Krycí list ZBV

Název a evidenční číslo Stavby:
III/1096 a III/6031, rekonstrukce silnice - 07-2020
Název stavebního objektu/provozního souboru (SO/PS):
Silnice III/1096

Číslo SO/PS
/ číslo Změny SO/PS:
101 / 2

Číslo ZBV:
08

Schéma ploch vrstev AB
SO 101 - 2.část

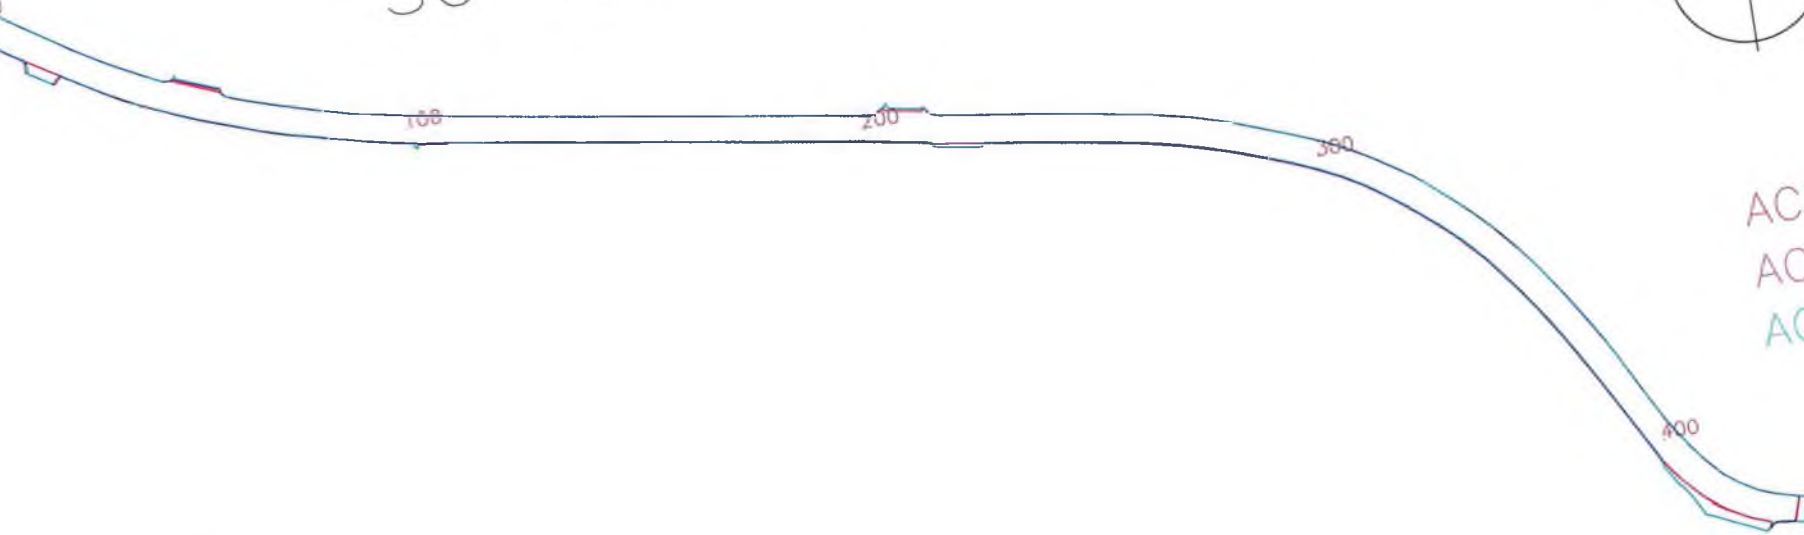
V souvislosti s projektováním do stupně RDS došlo na základě geodetického měření (doklad č. 08, 09, 10 a 11) k doměření položek č. 11372 (frézování zpevněných ploch asfaltových), č. 572223 (spojovací postřík z emulze do 1,0 kg/m²), č. 574A34 (asfaltový beton pro obrusné vrstvy ACO 11+ 50/70 tl. 40mm), č. 574C46 (asfaltový beton pro ložní vrstvy ACL 16+ 50/70 tl. 60mm), č. 574C66 (asfaltový beton pro ložní vrstvy ACL 16+ 50/70 tl. 70mm) a č. 574E66 (asfaltový beton pro podkladní vrstvy ACP 16+ 50/70 tl. 50mm).
